Dodatek č. 1 ke smlouvě o dílo č. (27/2020/OMM)

Stavební úpravy domu s pečovatelskou službou – Masarykovo náměstí 650/11, Kopřivnice

OZNÁMENÍ ZMĚNY		číslo OZ: 01	
Zhotovitel:	THERM spol.s r.o.		
Investor:	Město Kopřivnice	Datum: 28.5.2021	
Název akce: Stavební úpravy domu s pečovatelskou službou – Masarykovo náměstí 650/11, Kopřivnice			
Způsob odeslání / předání datum:	poštou ☐	e-mailem ☐	faxem ☐ osobně ☒
Odkazy	na specifikaci: -		
	na výkresy: -		
	na rozpočtové podklady: viz.příloha rozpočty VMP		
	na jinou část smlouvy: -		
Předmět změny: Vstupní dveře do bytů Popis a zdůvodnění změny: Vstupní dveře do bytů budou doplněny / dovybaveny kukátkou a dřevěnými prahy. Toto vybavení nebylo ve specifikaci v PD a rozpočtu a bylo doplněno z důvodu bezpečnosti a užívání seniory.			
Počet připojených listů specifikací : 0			
Důvod vícepráce / méněpráce:			
záměr objednatele ☒ chyba v PD ☐ chyba zhotovitele ☐ vyšší moc ☐ jiné okolnosti ☐			
Oznámení vydává: THERM spol.s r.o. , Ing.Jan Stark, jednatel			
.....			
Stanovisko technického dozoru stavby: Ing.Jana Procházková, TDI

ZMĚNOVÝ LIST		číslo ZL: 01
Zhotovitel:	THERM spol.s r.o.	
Změnový list vystavil:	Ing.Jan Stark	
Investor:	Město Ko

PŮDORYS 1.NP – VÝŘEZ

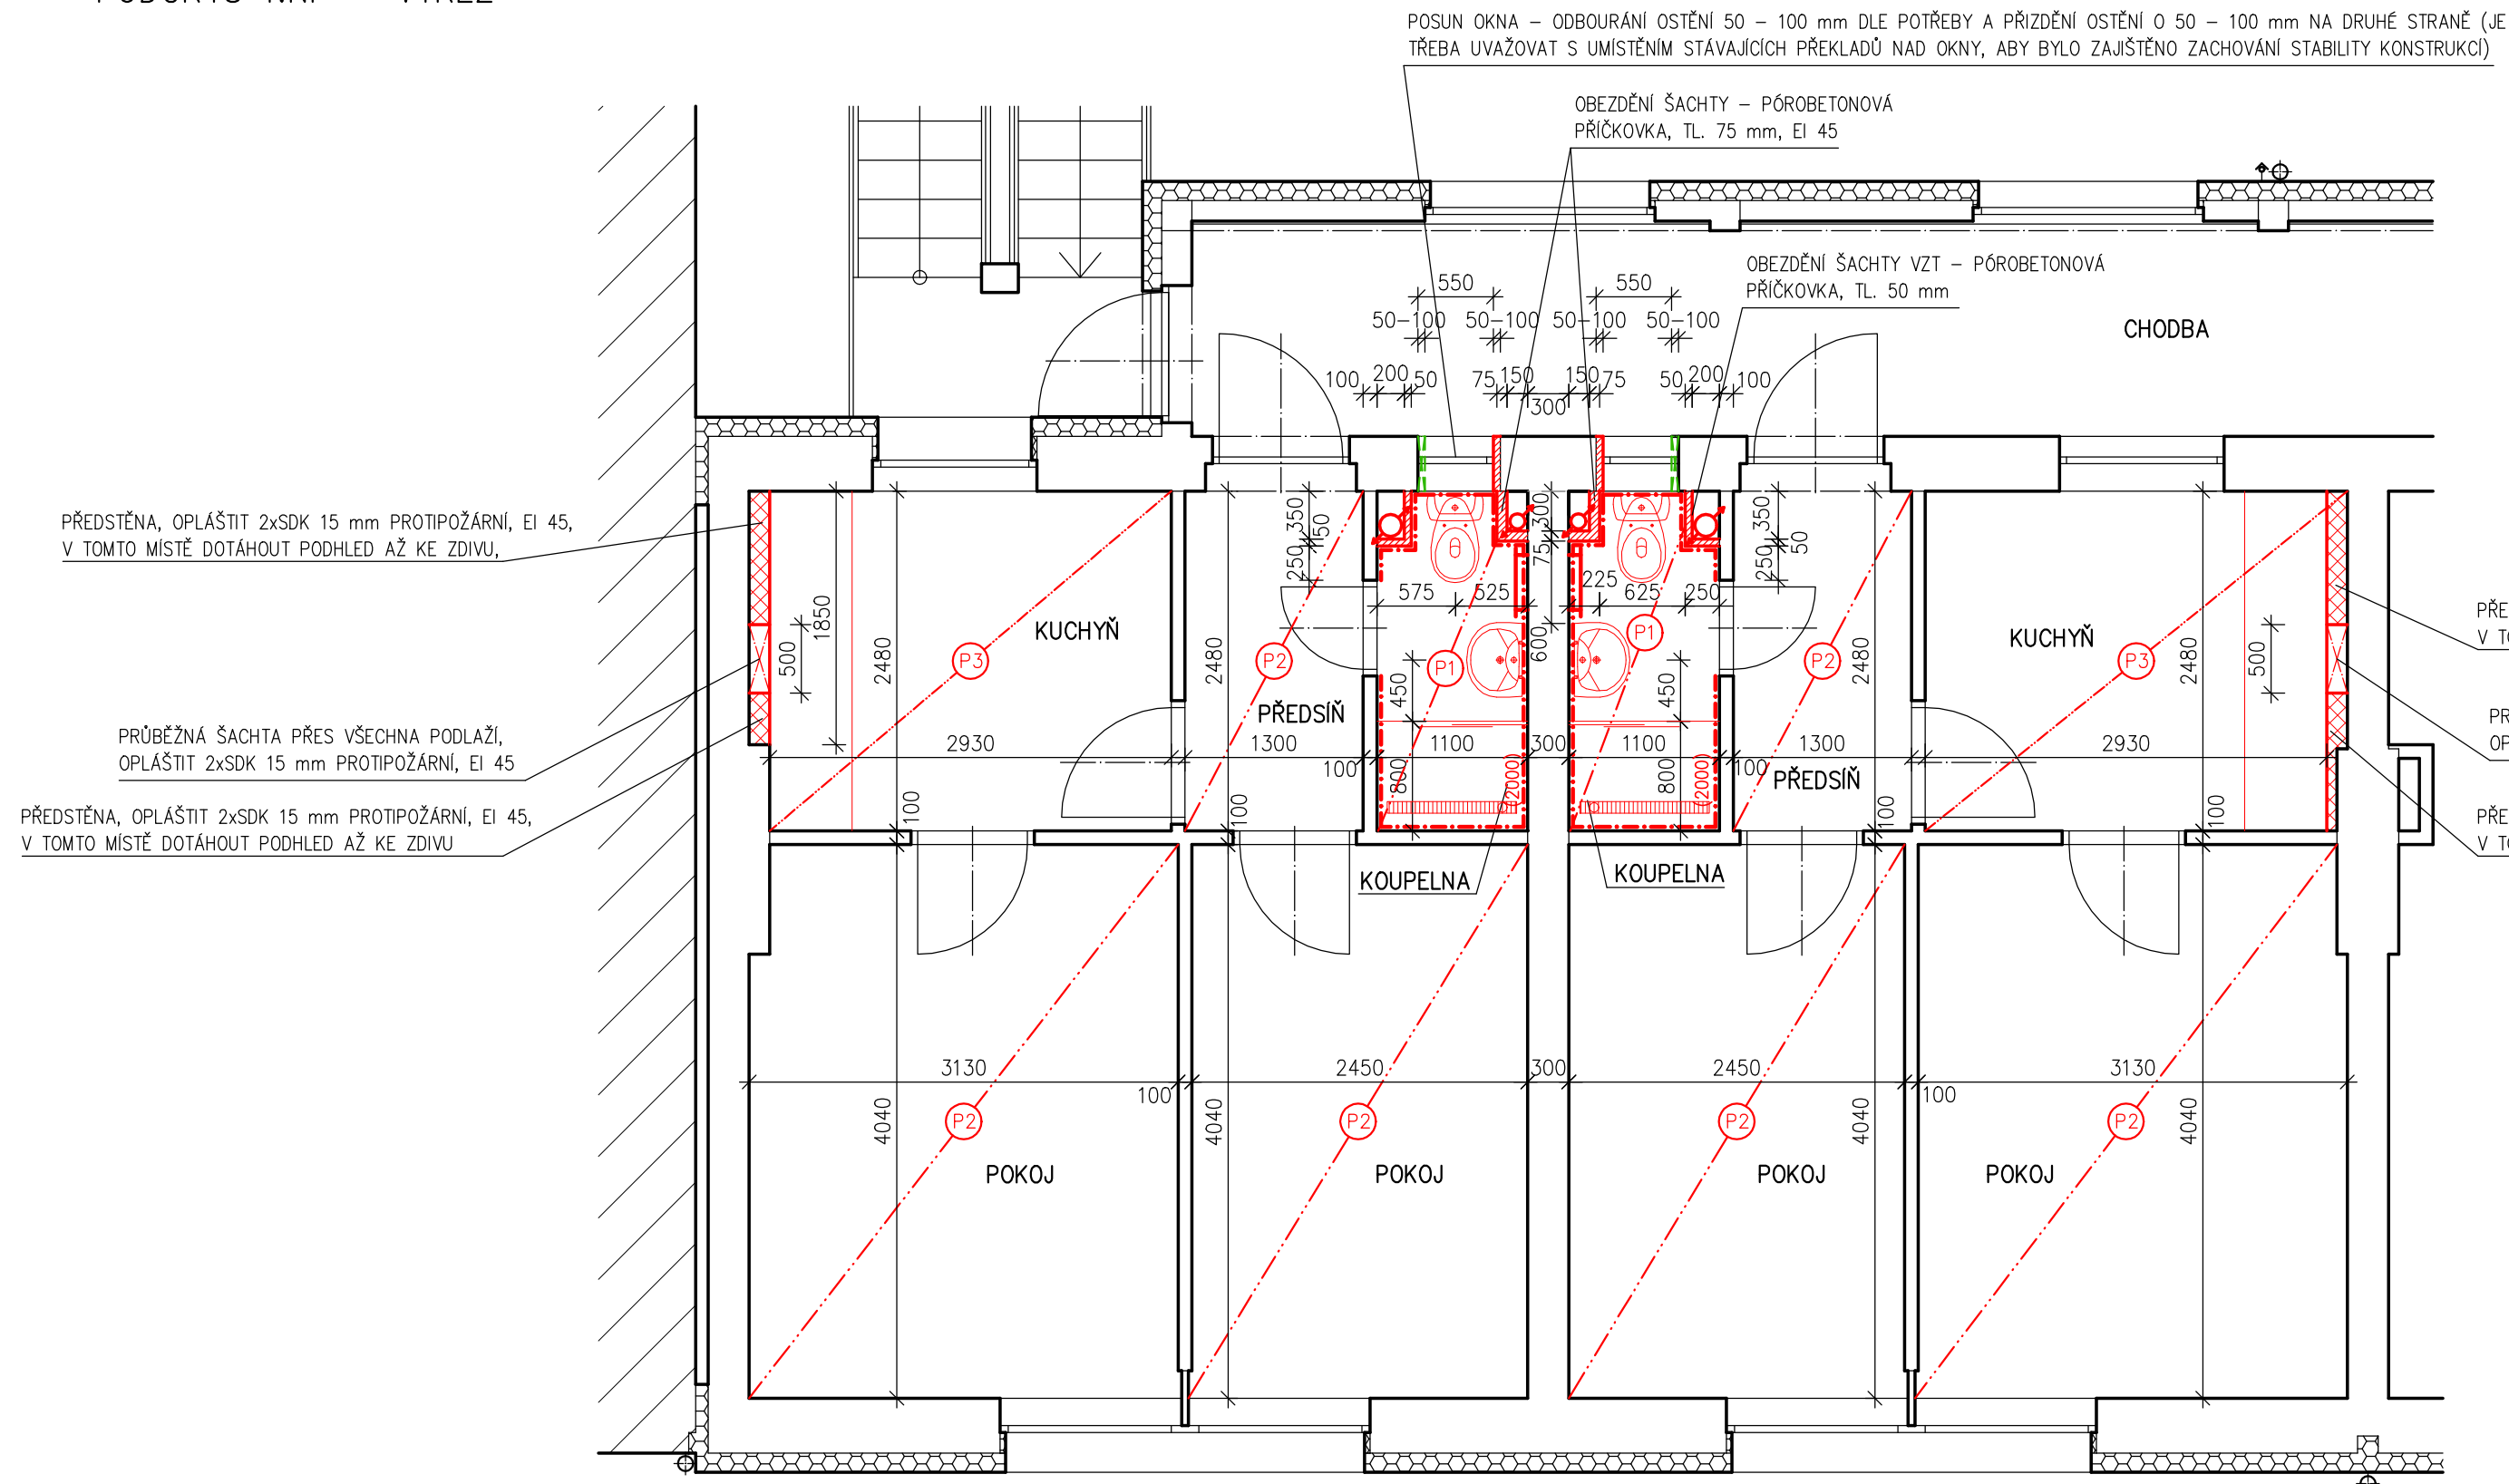
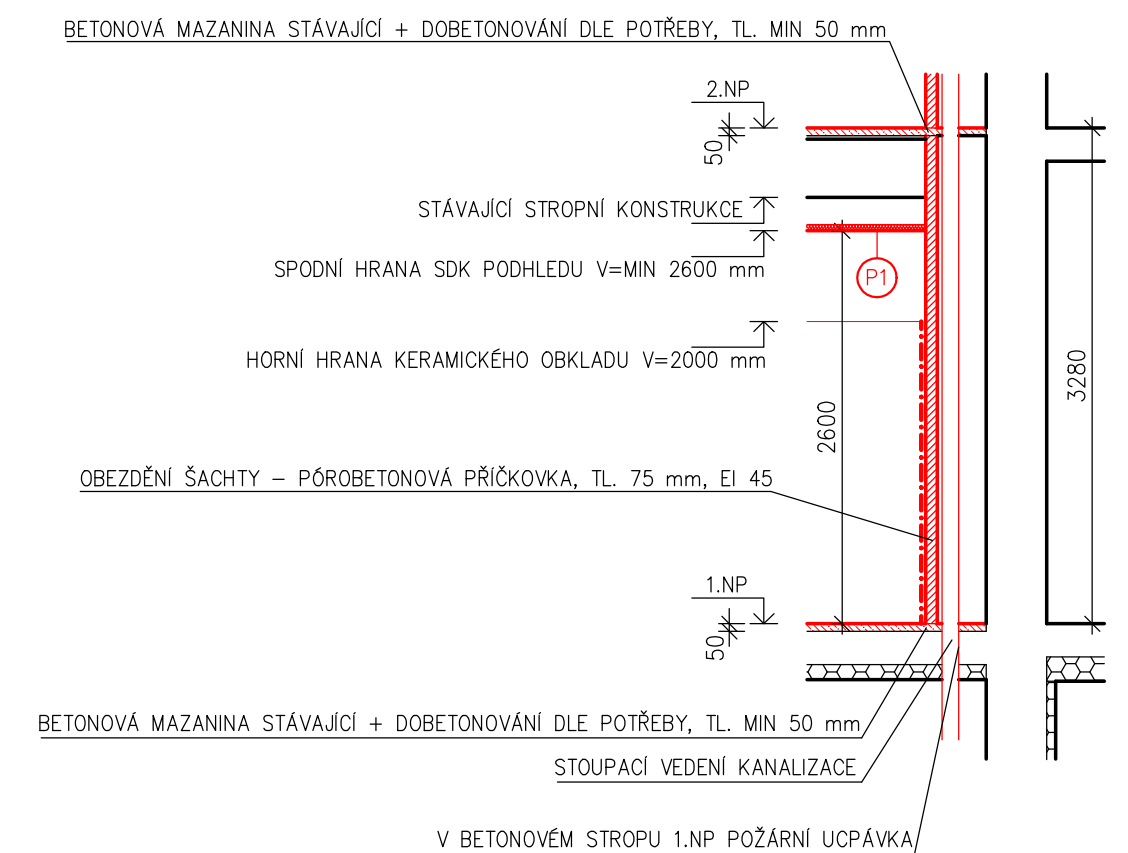
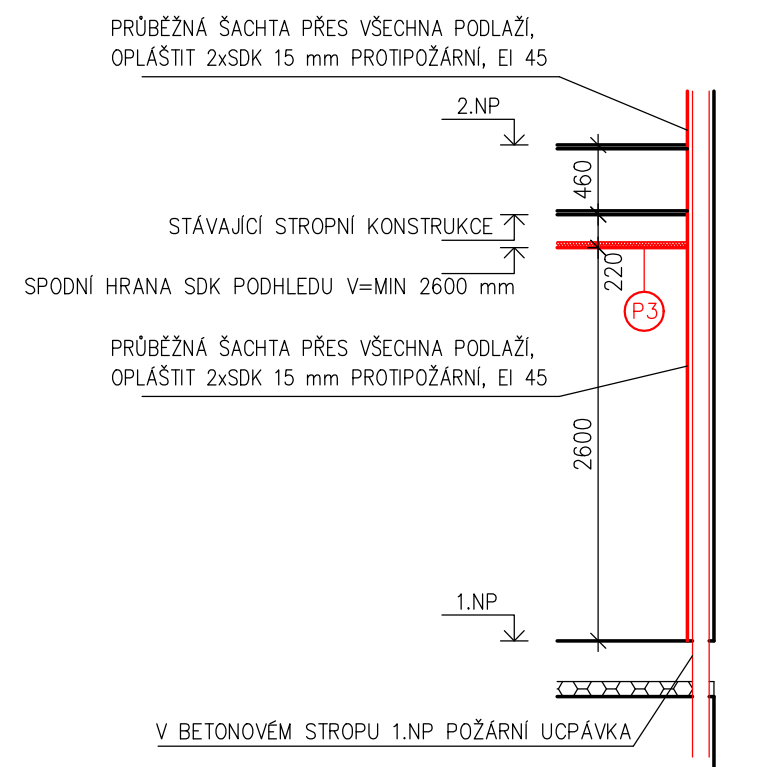
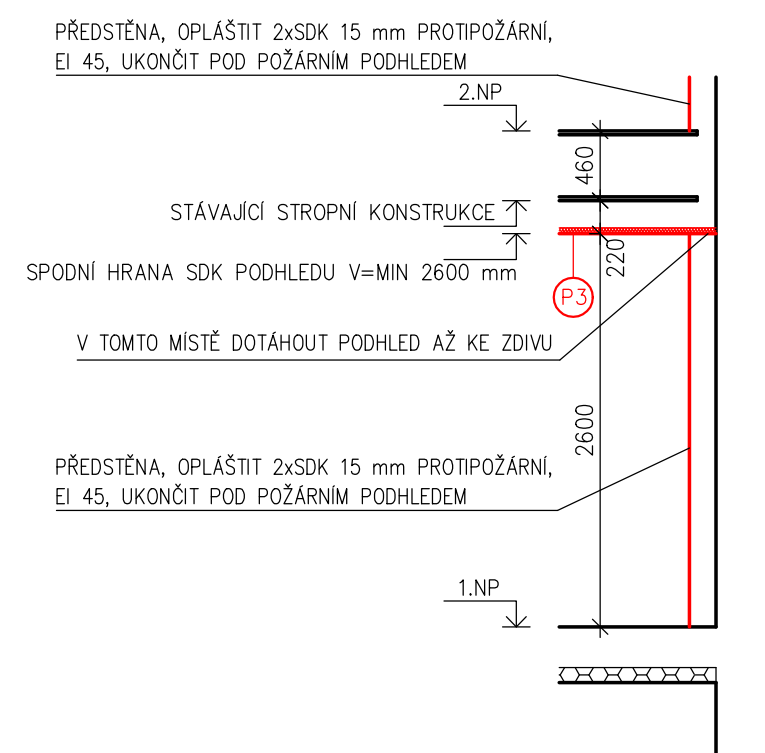
Změna č. 20 – Sociálky – dodatečná změna dispozice

V souladu s ustanovením § 222 odst. 4 ZZVZ bude provedena změna dispozice. Na základě konfrontace PD se skutečností na stavbě bylo rozhodnuto o změně z důvodu zlepšení užívání seniory dispozici sociálních zařízení bytů – posun WC doprostřed zdi, změna sprchových koutů z vaničkových na dlažbu se žlábkem, posun ZTI, topení, VZT, posun AL okna z důvodu vycentrování mezi stoupačky ZTI.

OZNÁMENÍ ZMĚNY		číslo OZ: 20	
Zhotovitel:	THERM spol.s r.o.		
Investor:	Město Kopřivnice	Datum: 28.5.2021	
Název akce: Stavební úpravy domu s pečovatelskou službou – Masarykovo náměstí 650/11, Kopřivnice			
Způsob odeslání / předání datum:	poštou ☐	e-mailem ☐	faxem ☐ osobně ☒
Odkazy	na specifikaci:	-	
	na výkresy:	viz.příloha půdorys soc.zařízení	
	na rozpočtové podklady:	viz.příloha rozpočty VMP	
	na jinou část smlouvy:	-	
Předmět změny: Sociálky – dodatečná změna dispozice Popis a zdůvodnění změny: Objednatel se v průběhu prací a na základě konfrontace PD se skutečností na stavbě rozhodl změnit z důvodu zlepšení užívání seniory dispozici sociálních zařízení bytů – posun WC doprostřed zdi, změna sprchových koutů z vaničkových na dlažbu se žlábkem, posun ZTI, topení, VZT, posun AL okna z důvodu vycentrování mezi stoupačky ZTI.			
Počet připojených listů specifikací : 0			
Důvod vícepráce / méněpráce:

záměr objednatele ☒ chyba v PD ☐ chyba zhotovitele ☐ vyšší moc ☐ jiné okolnosti ☐			
Oznámení vydává: THERM spol.s r.o. , Ing.Jan Stark, jednatel			
..... Stanovisko technického dozoru stavby: Ing.Jana Procházková, TDI			
..... Stanovisko projektanta stavby: Ing.Jiří Němec, AD Souhlasím s řešením dle přiloženého výkresu.

- ROZMĚR TOPNÝCH ŽEBŘÍKŮ JE NUTNÉ PŘÍZPŮSOBIT PROSTOROVÝM MOŽNOSTEM KOUPELNE. VŽDY SE ZACHOVÁNÍM POŽADOVANÉHO TOPNĚHO VÝKONU ŽEBŘÍKŮ.
- POSUN OKNA SE PŘEDPOKLÁDÁ JEN U BYTŮ, KDE TO BUDE NUTNÉ – DLE ZHODNOCENÍ ZHOTOVITELE A TECHNICKÉHO DOZORU

- ANALOGICKY PROVĚST VE VŠECH ŘEŠENÝCH BYTECH V OBJEKTU
